Spinger Strandveien/Båtmannsgata

Dette notatet er en oppsummering av spinger som er utført.

Revidert 18.06.2025

10 Spring Strandveien alternativ 2:

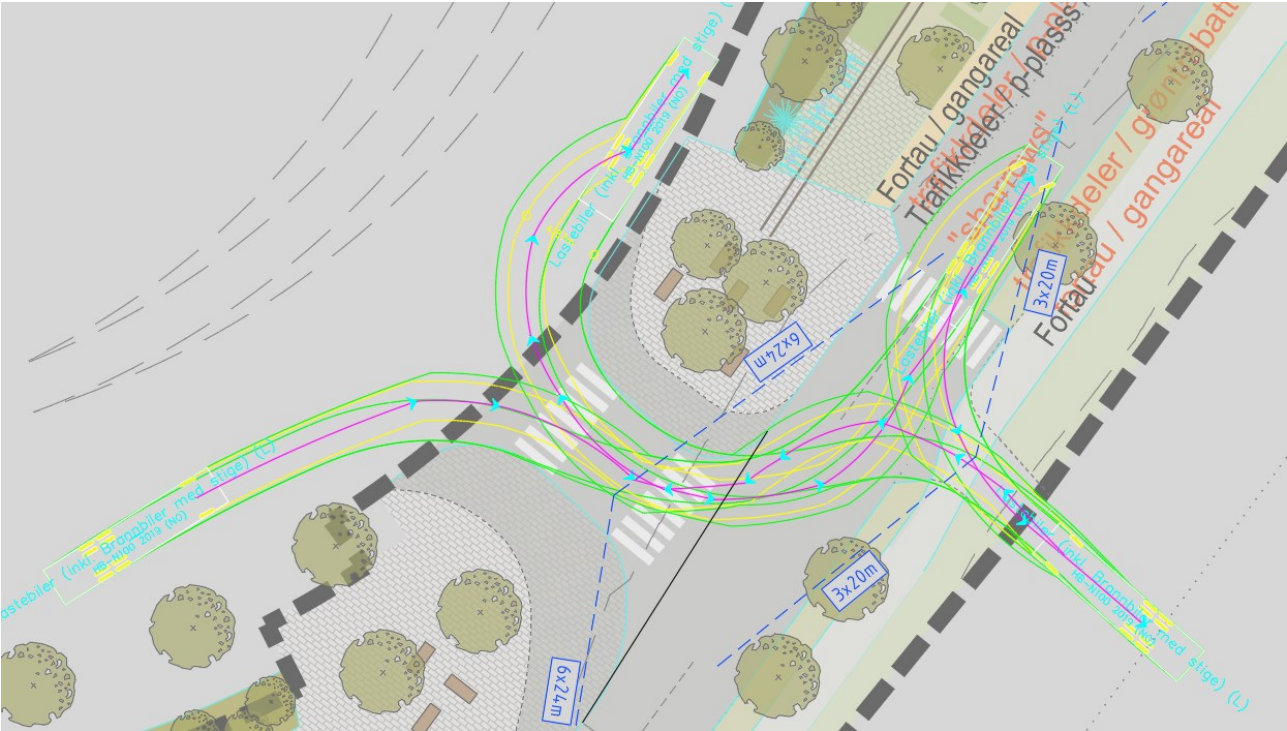
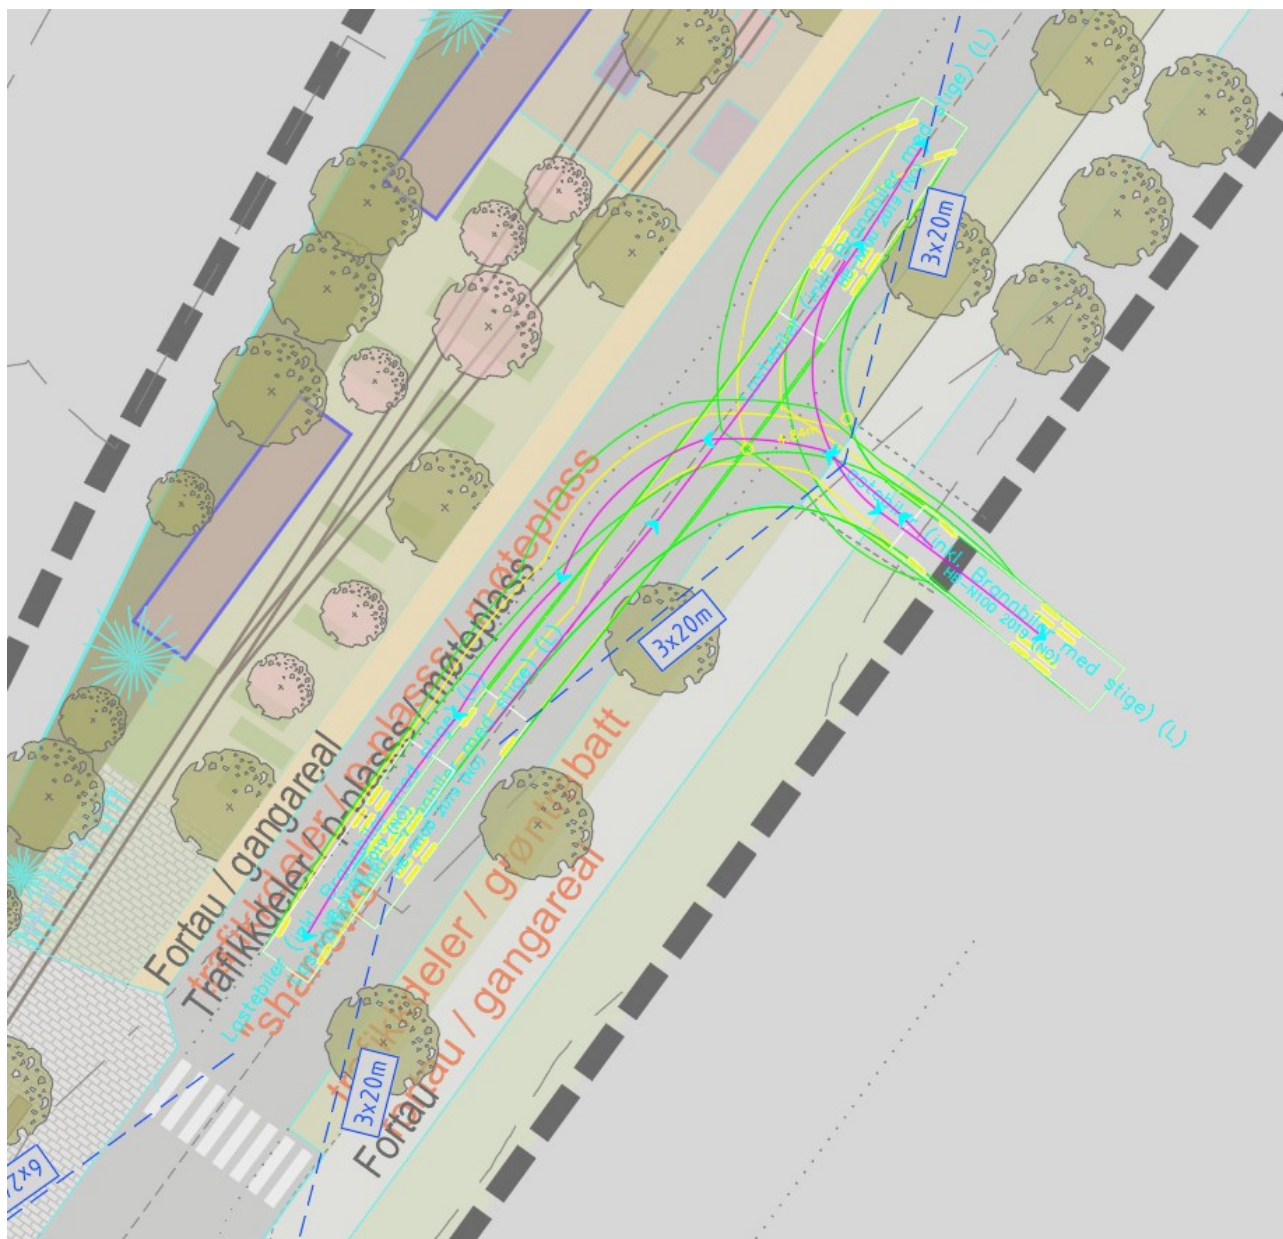
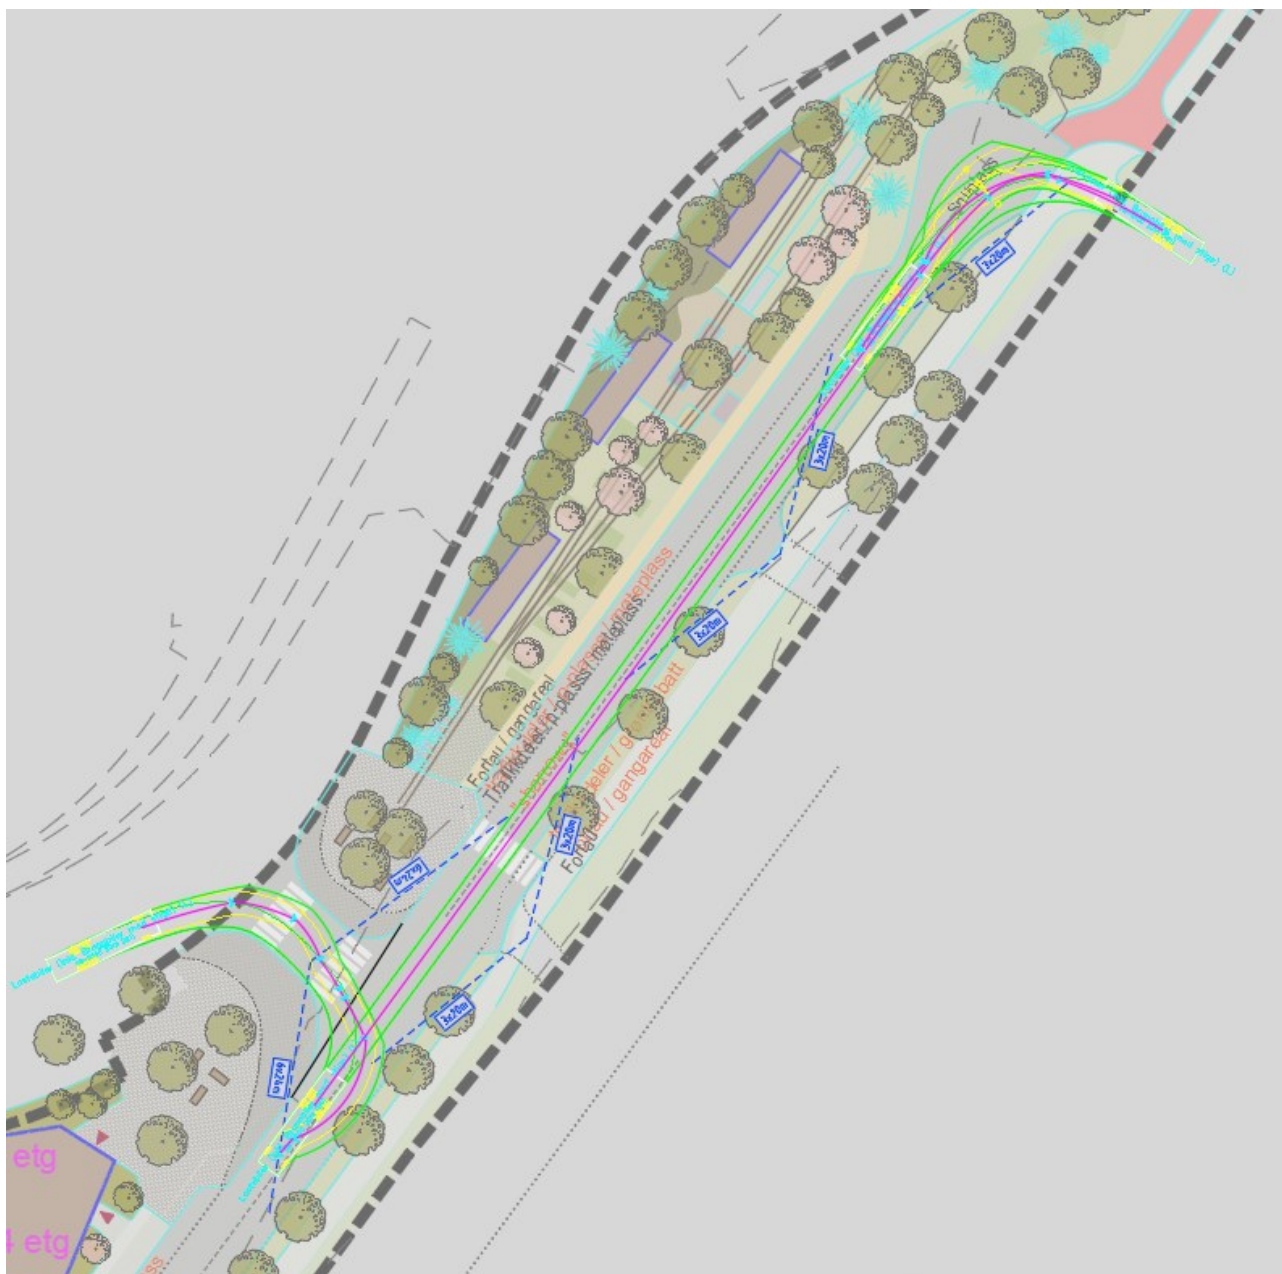
Sporing øverst i Strandveien forutsetter at lastebil rygger etter innkjøring fra Maskinistgata
